Montage-Hinweis für Umlenkrollen

Technische Info-Nr. 1796

Audi A4 / A6 / Allroad / A8 / Skoda Superb
VW Passat / Phaeton

2.5 TDI und 4.2 V8

Bild 1: 55459 (alte Version)

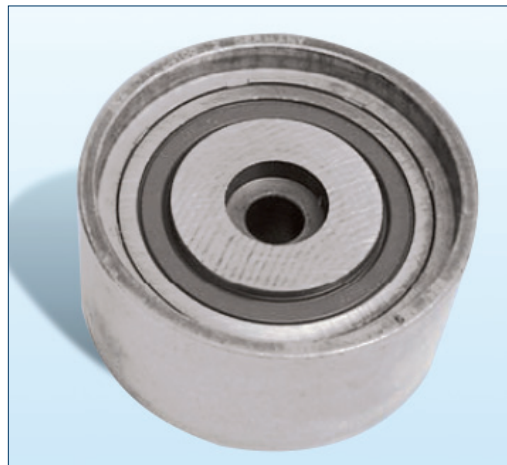
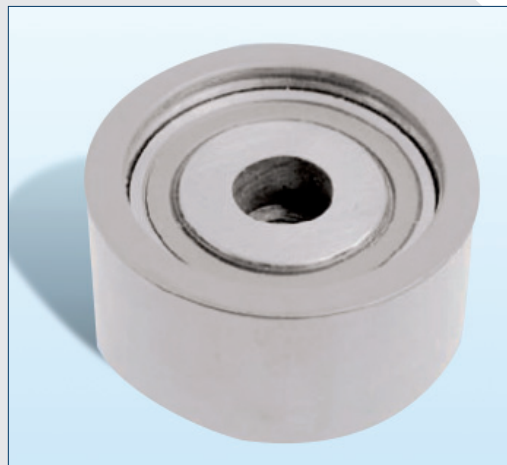
Die Umlenkrolle 55459 (Bild 1) wurde durch 55707 (Bild 2) ersetzt.

Die Verwendung der falschen Schraube kann zu einem Motorschaden führen!

Die Umlenkrolle 55459 muss mit einer Innensechskantschraube mit einer Gewindelänge von 40 mm verbaut werden.

Die Umlenkrolle 55707 muss mit einer Innensechskantschraube mit einer Gewindelänge von 30 mm verbaut werden.
